# RENESAS TECHNICAL UPDATE

製品分類	MPU & MCU	発行番号	TN-RX*-A020A/J	Rev.	第1版
題名	ROM リードモード移行時の注意事項及び、ハードウェアマニュアルの誤記訂正について		情報分類	技術情報	
適用製品	RX ファミリ	対象ロット等	関連資料	下記参照	
		全ロット

1) RX610 グループハードウェアマニュアル" 26. ROM (コード格納用フラッシュメモリ) "の、"26.2.8 フラッシュ P/E モードエントリレジスタ (FENTRYR) "において、レジスタ説明を下記のように訂正します。赤字の部分が訂正した内容です。

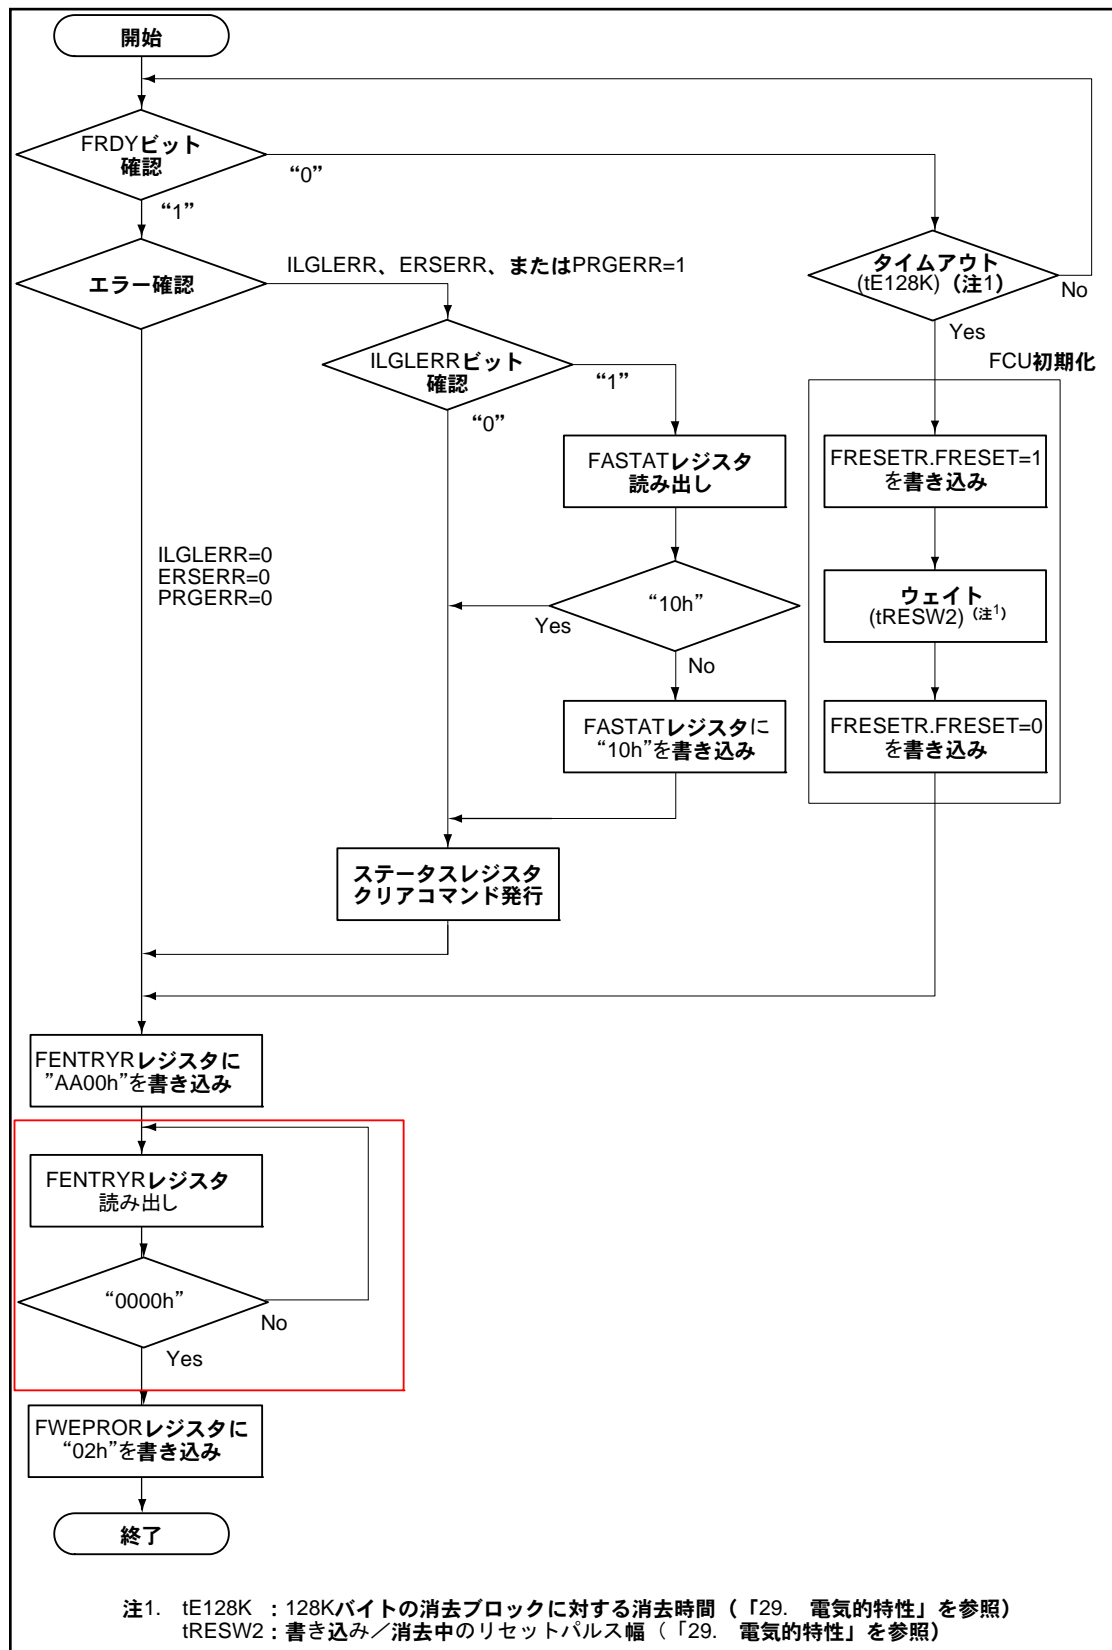
**FENTRYR をアクセスして、ROM リードモードに遷移させる際には、FENTRYR を書き込み後、当該レジスタを読み出して設定値になっていることを確認後、ROM リード動作を行ってください。**
